朝日パリオ三鷹

近隣開発計画第2回説明会の概要報告書 送付のお知らせ

クリニック建設計画 第2回説明会の概要報告

別紙1 (突き出し窓について)

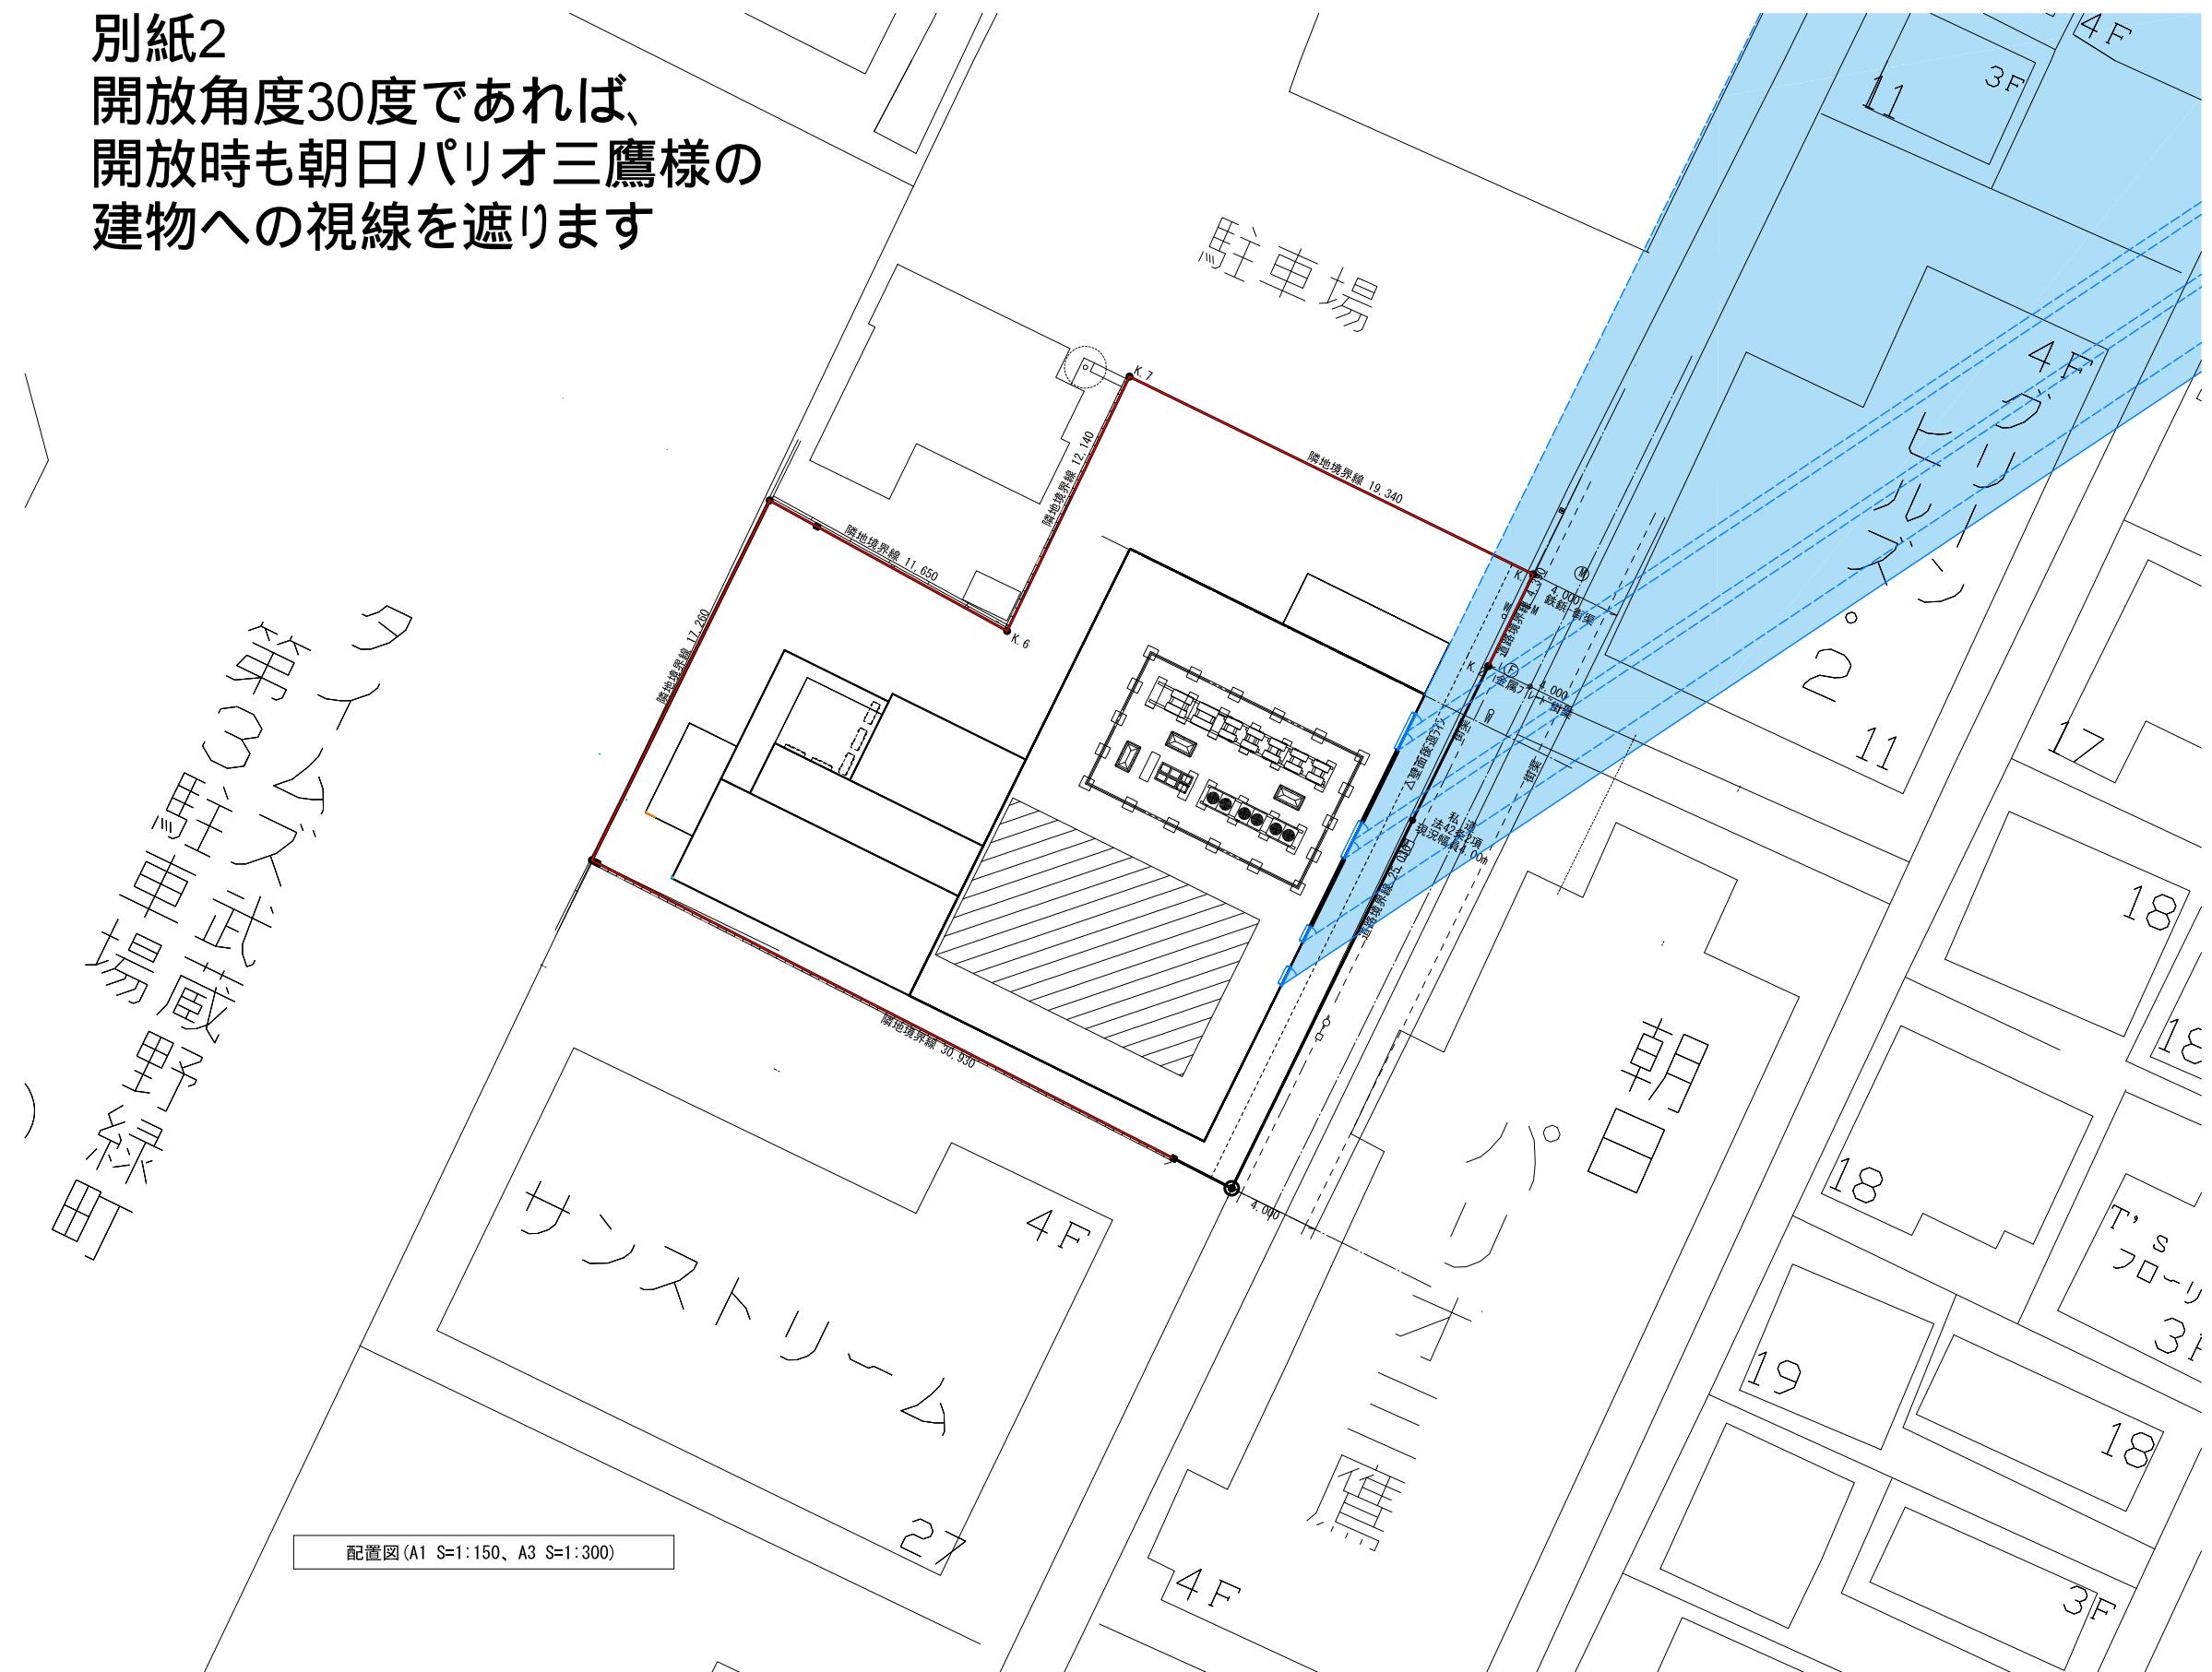
- ① 1階倉庫横の窓、1、2階の最も南側の窓は、部屋の上部に設けた突出し窓で、開放角度45度として、内部から外部への視線を遮る。[（別紙1参照）](#)
- ② 3階の最も南側は、避難用パレコニー用の掃き出し窓で、平常時は開放しない。
- ③ その他の窓は縦すべり出し窓で、開放角度は30度、60度、90度の3段階。視線を遮る開放角度30度で利用するように指導する。[（別紙2参照）](#)
清掃と点検のときは、短時間だけ90度まで開放する。
- ④ 1、2階の窓は型板ガラス、3階は透明ガラスにフィルム貼とし、視線を遮る。

(質問) この説明会の前、突出し窓と外開き窓は、開放角度45度とする説明があったが、開放角度30度で利用するように指導することと矛盾しているのではないか。

(回答) 今回、外開き窓は縦すべり出し窓に変更したので、矛盾は解消された。

- ・突き出し窓は室の上部にあり、
解放角度45度の設定により、
内部から外部へ視線を遮ります。

別紙3：建設予定クリニック東面の窓構成

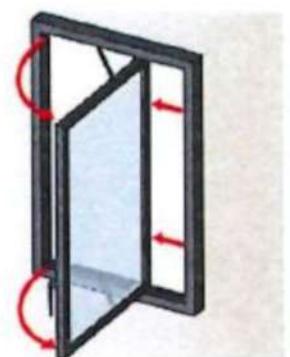
⑤ この説明会の前に説明した内容から、変更と訂正があり、外開き窓は縦すべり出し窓に変更した。1階倉庫横の突出し窓の記載が漏れていた。[\(別紙3参照\)](#)

外開き窓は、縦すべり出し窓に変更

1階倉庫横は突出し窓：建物立面図を合成した図面では記載が漏れていた。

【別紙4—1／2】建設予定地の写真

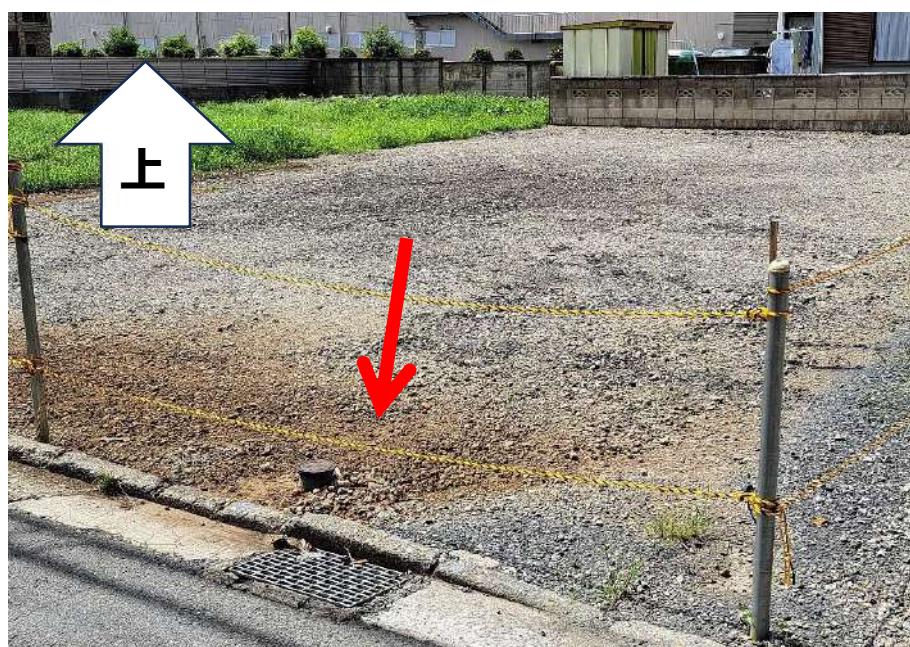
（質問）説明会前に送った写真について質問する。写真1で矢視されている凹みは何か。写真2の凹みは日々拡大しており、写真3の凹みとの間の地面にはひび割れもある。地盤の陥没が進行しているのではないか。（別紙4参照）

（質問）説明会前に送った写真4について質問する。これは、雨が降った翌日に撮影した水溜まり跡である。雨が降ると当該位置にだけ水溜まりが出来る。水捌けは非常に悪いと考えられるが、計画通りに雨水貯留槽での浸透量を達成できるか。（別紙4参照）

（回答）奥側の凹み（写真1の矢視部分と写真2）は古井戸の跡。解体工事中に見つかり埋めたが、雨で締まって沈下したものである。道路側の凹み（写真3）はガス管の撤去跡である。こちらも同様に雨で沈下したものと思われる。両方ともこのまま沈下し続けることはなく、問題ないと考えている。新築工事の際に改めて埋める予定。（別紙4参照）

（回答）ボーリング調査したところ、関東ローム層の厚みが4～5mあり水捌けは良くはないが、それに応じた浸透係数で設計するので問題ない。
